**МЕТОДЫ ОПРЕДЕЛЕНИЯ
СЕЙСМОСТОЙКОСТИ МАШИН,
ПРИБОРОВ И ДРУГИХ ТЕХНИЧЕСКИХ
ИЗДЕЛИЙ, УСТАНОВЛЕННЫХ НА МЕСТЕ
ЭКСПЛУАТАЦИИ, ПРИ ИХ АТТЕСТАЦИИ
ИЛИ СЕРТИФИКАЦИИ
НА СЕЙСМИЧЕСКУЮ БЕЗОПАСНОСТЬ**

Изменение № 1 ГОСТ 30546.3—98 Методы определения сейсмостойкости машин, приборов и других технических изделий, установленных на месте эксплуатации, при их аттестации или сертификации на сейсмическую безопасность

Приложение А. Заменить части схемы:

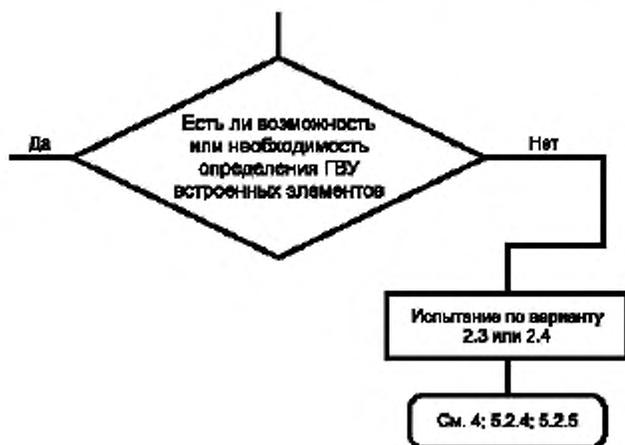
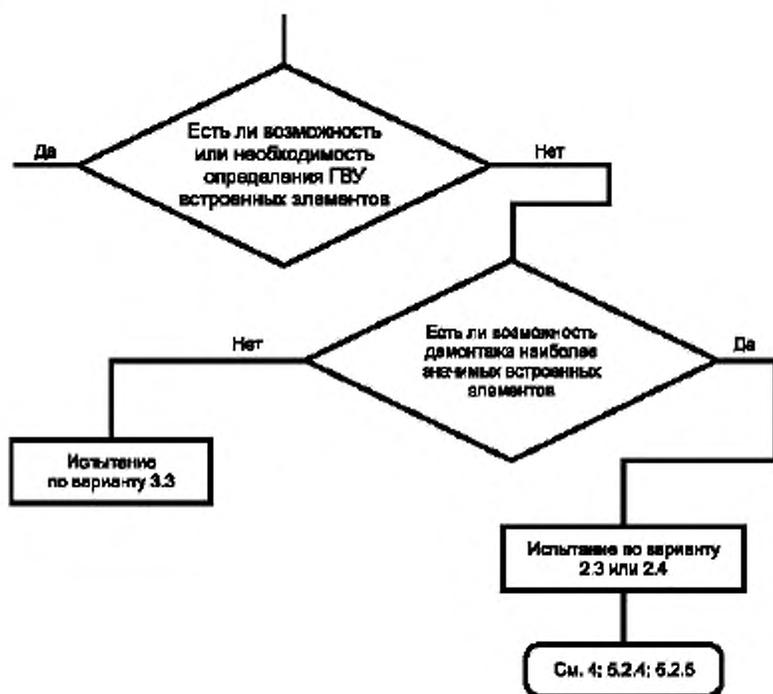
Анализ путем определения собственных частот и декрементов затуханий и их сравнения со спектрами ответа по ГОСТ 30598 (вариант 2.1)	на	Анализ путем определения собственных частот и декрементов затуханий и их сравнения со спектрами ответа по ГОСТ 30546.1 (вариант 2.1)	;
--	----	--	---

Приложение А. Заменить части схемы:

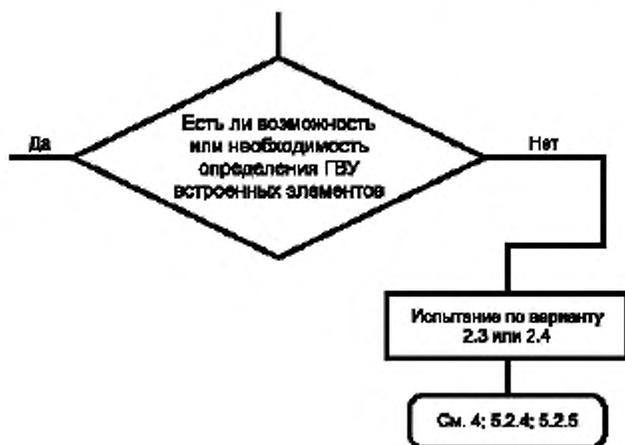
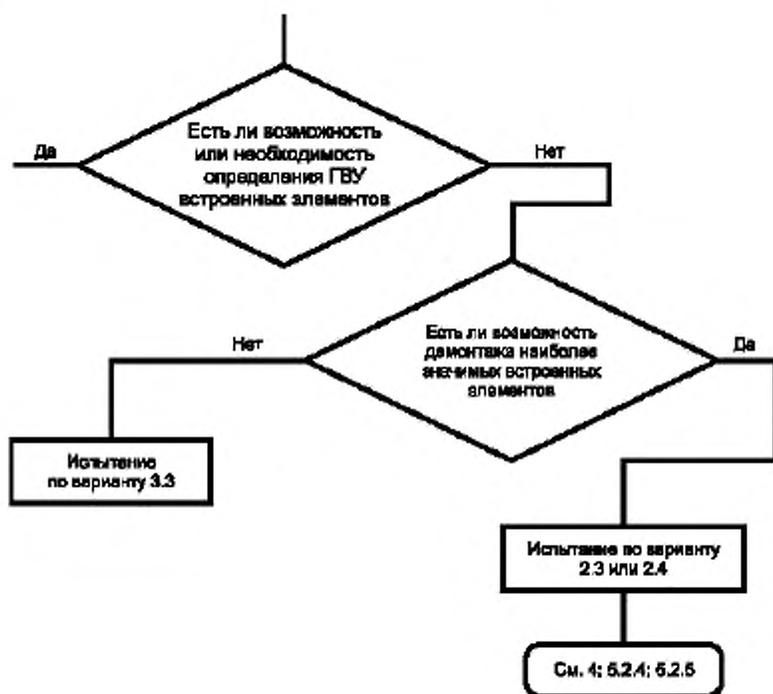
Анализ путем определения собственных частот и декрементов затуханий и их сравнения со спектрами ответа по ГОСТ 30598 (вариант 2.1)	на	Анализ путем определения собственных частот и декрементов затуханий и их сравнения со спектрами ответа по ГОСТ 30546.1 (вариант 2.1)	;
--	----	--	---
